コムスのリコールについて

届出番号5766
リコール開始日 1月14日

リコールの概要

改善箇所説明図

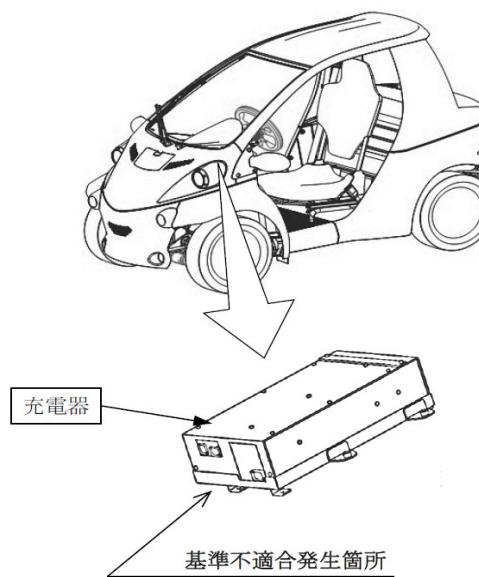
充電器において、充電制御プログラムが不適切なため、過充電となることがあります。そのため、過充電の繰り返しにより、駆動用鉛蓄電池内部のセル間接続部の劣化が促進され、当該電池内部が断線して電源が消失し、最悪の場合、走行中に走行不能となるおそれがあります。

全車両、充電器を対策品と交換します。なお、充電器交換後に駆動用鉛蓄電池が断線した場合は、駆動用鉛蓄電池を新品に交換します。
